別府里浜づくり新聞

第47号
平成23年
10月18日

第4回別府港海岸（北浜地区1）整備計画検討会を開催しました**検討会の内容**

一般部の基本断面の検討

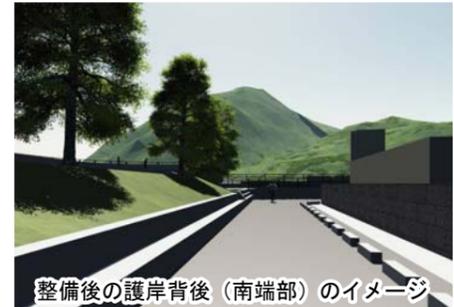
- ・飛沫防止帯の傾斜をゆるく収めたいが幅が小さい。幅を広げられないか、今後相談したい。
- 護岸の前出し幅から計算上必要な透水層を除いた残りを飛沫防止帯としている。飛沫防止帯の幅は、今後実験結果を踏まえて検討する。
- ・飛沫防止帯を設置するならば、維持管理に手のかからないものを検討していただきたい。
- ・飛沫防止帯の植栽には大きな木が提案されているが、1：2の勾配の盛り土で育成するのか。
- 一般的な指標では、1.5mの土厚があれば、大きな木でもそれなりに育つと言われている。また、1：2の勾配は表土が安定する限界の勾配である。
- ・落葉樹は管理が大変であるし、飛沫防止の機能の点でも適さない。常緑樹が適しているだろう。
- ・高木が紹介されているが、低木を基本に高い木が何本かあるイメージになるのではないか。ワークショップでは、その辺を含めて紹介していただきたい。

平面配置案

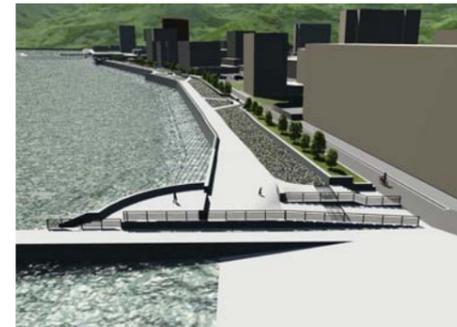
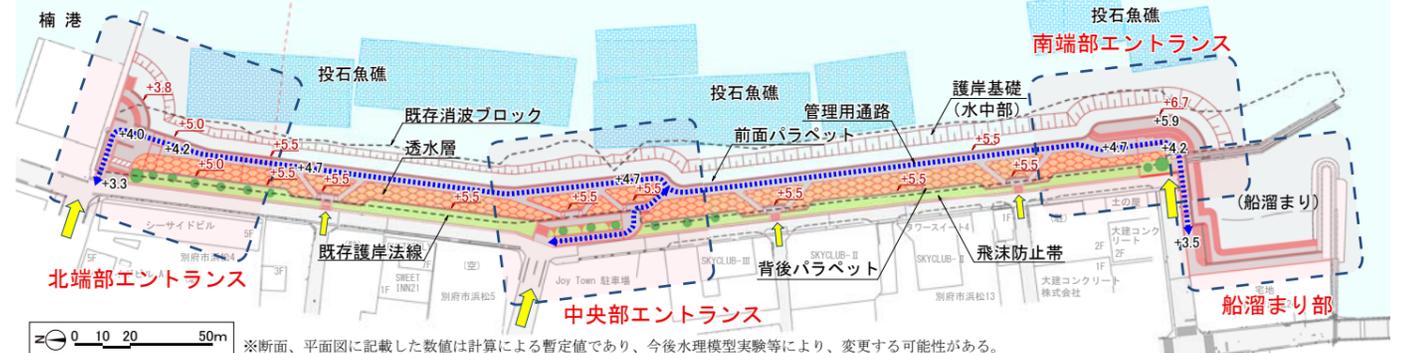
- ・越波した波は横にも流れるため、北端部の霞堤や背後に傾斜がある南端部で波が防げるのか疑問である。
- ・アクセスのために霞堤を提案しているが、防護上弱い部分につくらないほうがいい。アクセスの箇所数は考え直す必要があるのではないか。
- エントランスはスロープを入れる必要性から霞堤での処理を考えている。階段部分のみのアクセス部は、今後技術的に検討したい。
- ・歩かせる部分は馬堀海岸の下段に相当することを伝えていただきたい。階段部の霞堤は、提案の形でもよいかもしれない。
- ・北側と中央部で、基礎の一部が魚礁に干渉する可能性があるが、どのような処理をするのか。
- 既存消波ブロックの範囲内に収めることを基本方針としているが、魚礁に干渉する場合は漁協と相談して、代替えの魚礁や、基礎の形状の工夫を考えたい。

- 入り込んで遊びに来た子供にとって危険ではないか。
- 船舶の走行波は問題ないレベルだと判断している。
- ・北端部に海に降りられる階段を設置するとは、密漁者が魚礁にアクセスしやすくなるのではないか。
- 魚礁は上からは見えないので問題ないだろう。
- ・中央部についても、親水性が検討できないか。
- 中央部付近は波当たりが厳しい。波の静かなところに親水エリアを設けたい。

- ・緑地の1：2の勾配は、CGで見ると実際は威圧感があるはずである。十分に準備して話し合う必要がある。
- ・平面案は機能的には収まっているが、デザイン的な問題はたくさんある。これを取めるためには時間が必要である。スケジュールを再検討してほしい。
